VERBALE della riunione del 19 Novembre 2019 – ore 10:00

Comune di Biancavilla (CT). Progetto esecutivo relativo ai lavori di "Interventi di bonifica/messa in sicurezza permanente e ripristino ambientale dell'area di Monte Calvario per la fruibilità a Parco".

Oggetto: Comune di Biancavilla – "Interventi di bonifica, messa in sicurezza permanente e ripristino ambientale dell'area di Monte Calvario per la fruibilità a Parco" – Progetto esecutivo.

Oggetto: *"Interventi di bonifica, messa in sicurezza permanente e ripristino ambientale dell'area di Monte Calvario per la fruibilità a Parco"* – Sito da bonificare di interesse nazionale di Biancavilla.

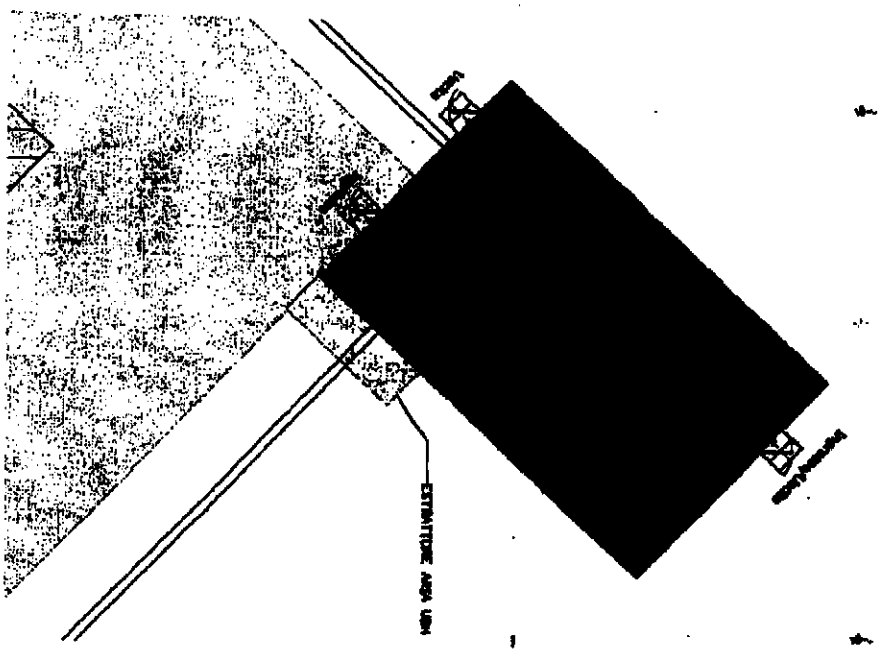
5. Errata allocazione dell'unità di decontaminazione del personale (UDP) secondaria per l'ingresso/uscita dalla camera confinata, con impossibilità da parte degli operatori di poter effettuare le corrette procedure di decontaminazione (mancato rispetto di quanto previsto dal decreto ministeriale 6/9/94).

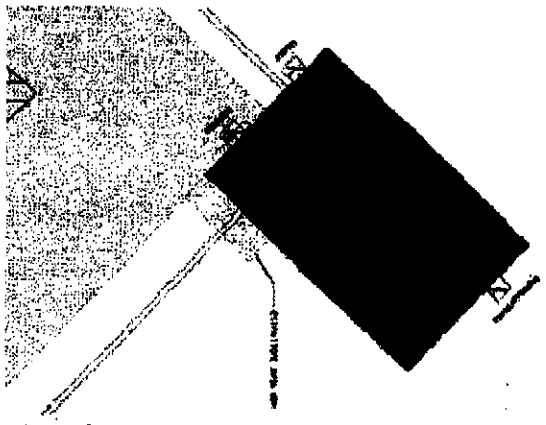
1. Per ciò che concerne il Piano di Sicurezza e Coordinamento, si ribadisce la non conformità di quanto proposto alle norme vigenti e la necessità di adeguamento del medesimo specificando per ogni singola lavorazione tutti i rischi presenti nonchè le misure di prevenzione e protezione da adottare. Ciò anche in fase esecutiva.
2. Errata progettazione dell'unità di decontaminazione del personale (UDP): Tale configurazione (presenza di due locali contaminati) non permette il rispetto delle procedure di vestizione/svestizione, di decontaminazione da parte degli operatori, di ingresso/uscita dalla camera confinata (mancato rispetto di quanto previsto dal decreto ministeriale 6/9/94). Si rappresenta che era invece corretta la configurazione precedentemente proposta, di seguito riportata per la quale si richiede l'adozione.
